## Merknadsskjema – Offentlig ettersyn

<b>Plannavn</b>	Bjørndalsbrotet, Laksevåg, gnr.122, bnr. 3 m.fl.
<b>Arealplan-ID</b>	Arealplan-ID 65520000
<b>Saksnummer</b>	201734312/28
<b>Utarbeidet av</b>	Asplan Viak as v/Linda Telle, Helene Helland og Katrine B. Falch
<b>Sist revidert</b>	14.02.2024

## Merknadsskjema – Begrenset høring juli 2020

## Merknadsskjema – Begrenset høring februar 2021

Figur 1; profiltegning på internvei 2/ gangveien til borettslaget.

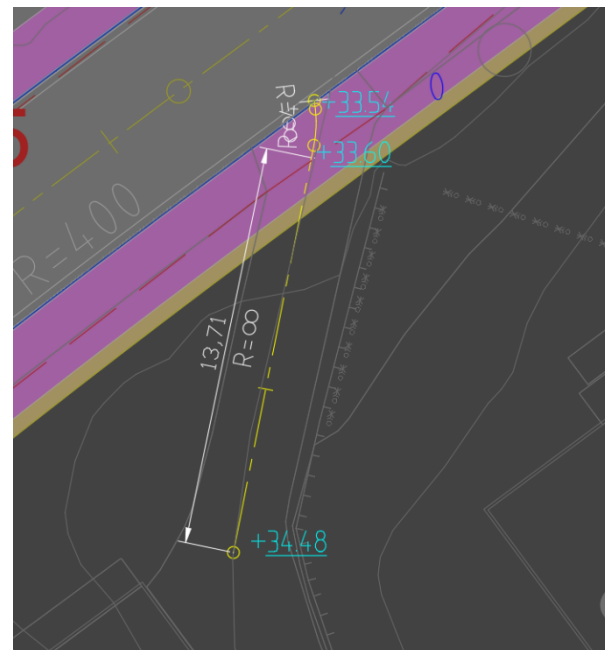
Nr.	Avsender	Hovedpunkt i merknad/uttalelse	Forslagsstillers kommentar	Endringer		
				Kart	Bestemmelser	Beskrivelse
1	<p>Private merknader: Bjørndalsbrotet borettslag (BBL) Datert: 22.07.2020 Dok.nr: 74</p>	<ol style="list-style-type: none"> <li>BBL ser vi at den utvidete planen vil ta areal fra Bjørndalsbråtet BL sin eiendom. Laget vil ikke avgi deler av eiendommen til nevnte formål.</li> <li>Påpeker at internveien har stigning og sving i det aktuelle området. Planen innebærer brattere stigningsforhold, som vil vanskeliggjøre kjøring for andelseierne og utrykningskjøretøy til vanlig og ikke minst vinterstid.</li> <li>For ordens skyld gjøres det oppmerksom på at tidligere innsendte merknader fortsatt står ved lag.</li> </ol>	<ol style="list-style-type: none"> <li>Tas til orientering. Fortausutvidelsen er et krav fra Bergen kommune, og vil reguleres til offentlig fortau. Hvordan dette skal løses med tanke på grunnverv må diskuteres med kommunen og Bjørndalsbrotet borettslag.</li> <li>Det er én gangvei som berøres av fortausutvidelsen (nummer 2 i figur under). Fortausutvidelsen starter etter innkjøring p-plass og p-kjeller for boliger (internvei nr. 1), så denne blir ikke berørt. Nummer 2 i figuren under er en gangvei med en bom (internvei 2).</li> </ol>  <p>Ved gangveien står det et infoskilt som informerer at det er tillatt med intern kjøring for henting/ levering ved boliger. Endringen i stigning er undersøkt og viser i plan og profiltegninger under. Det er lagt til grunn 2% tverrfall på nytt fortau og 2cm vis på kantstein. Dagens situasjon fra fortau til topp gangvei har en høydeforskjell på ca. 1m over en avstand på 13,7m. Dette gir en stigning på 7,3%. Dagens gangvei tilfredsstillers altså ikke kravene til universell tilgjengelighet på 1:15.</p> <p>Når fortauet utvides med 1m får vi 1m høyde over 12,7m, gir det en stigning på 7,8%. Stigningsforholdet på internvei 2/ gangveien vil med planlagt justering endres fra 1:13,7 (dagens situasjon) til 1:12,6. Dette vurderes som en mindre endring og vil ikke ha særlig betydning for bruk/ ferdsel på gangveien.</p>

### 3. Tas til orientering
